**Antrag auf Rücknahme und Änderung des Ratsbeschlusses vom 28.03.2024
Kanal- und Straßensanierung zwischen Niebuhrstraße und Holtenauer Straße,
Drucksache 0355/2024**

1. Betitelung der Baumaßnahme und fehlende Bürgerbeteiligung

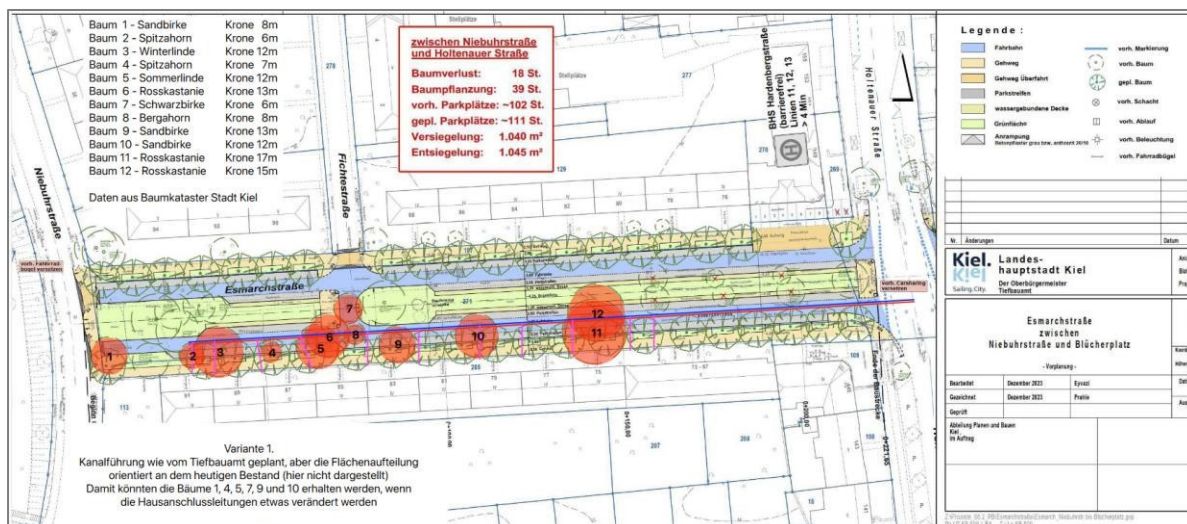
Variante 1: Alte Flächenaufteilung erhalten, Bäume 3, 6, 8, 11 und 12 müssen fallen.

Variante 2: Neue Trasse noch 2-3 m nach Norden verlegen, Bäume 6, 8 und 12 müssen fallen.

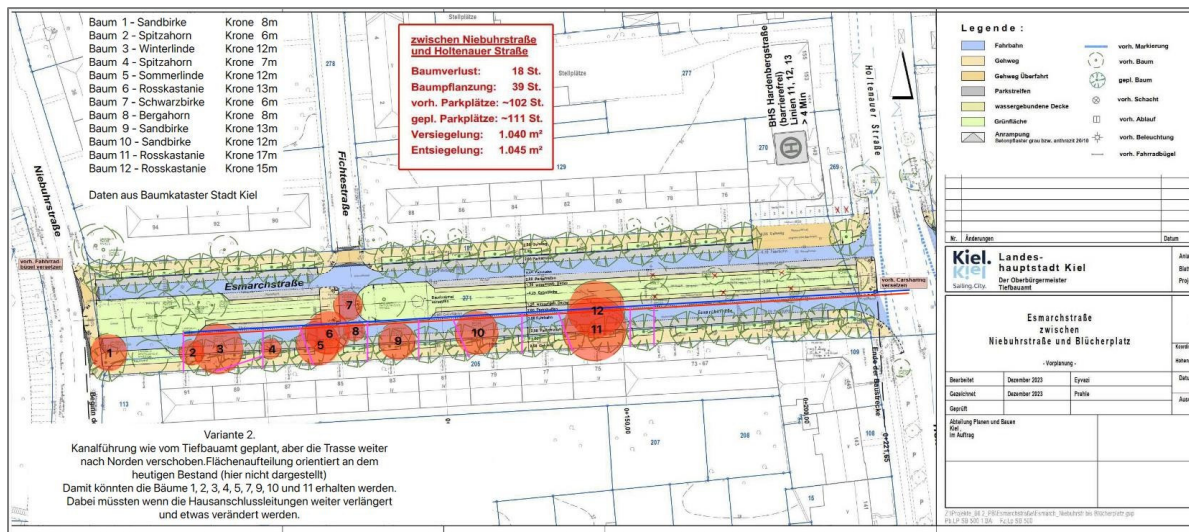
Variante 3: Neue Trasse in den Gehweg verlegen, kürzere Hausanschlussleitungen, u. U. dort liegende andere Medien verlegen, (die möglicherweise ohnehin in absehbarer Zeit erneuert werden müssten, wie man am Beispiel der Feldstraße sehen kann), alle Bäume erhalten.

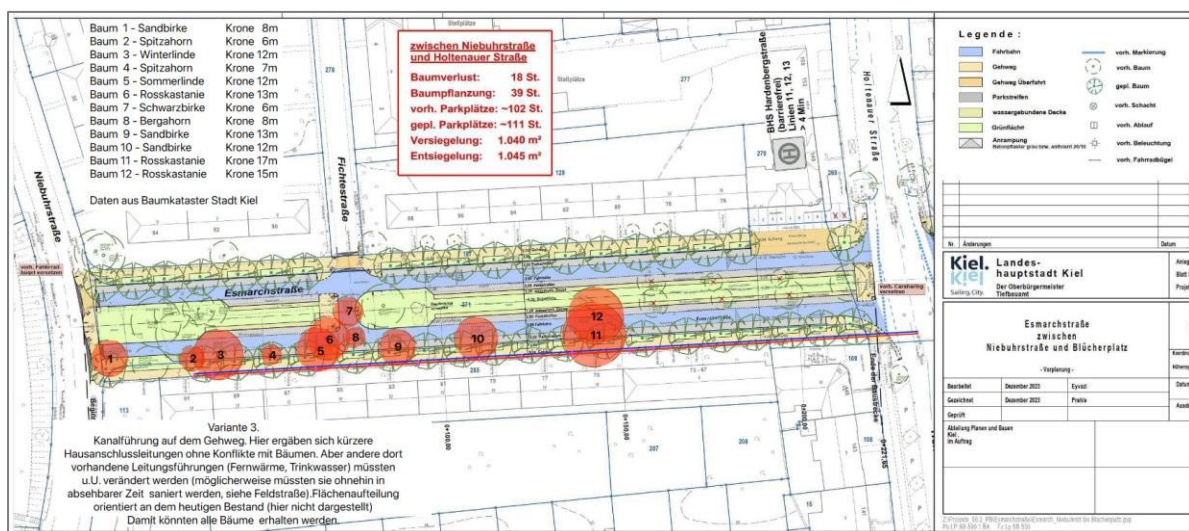
Variante 4: Neue Trasse im Vorgarten von Nr. 75-91 zusammengefasst als Hausanschlussleitung, alle Bäume erhalten.

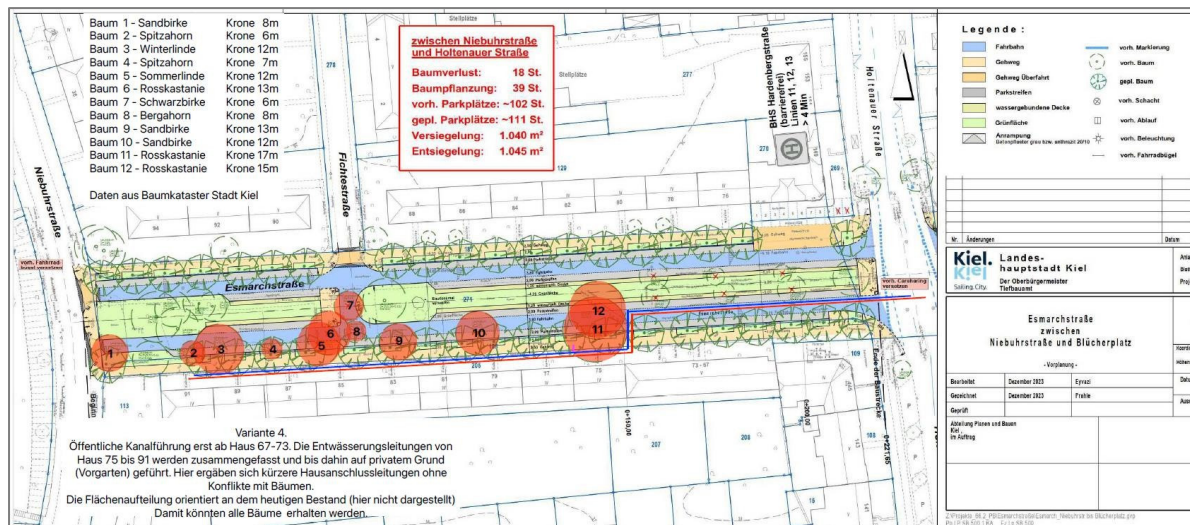
Variante 5: Minimalinvasive Methode, Inlinerverfahren, alle Bäume bleiben erhalten.
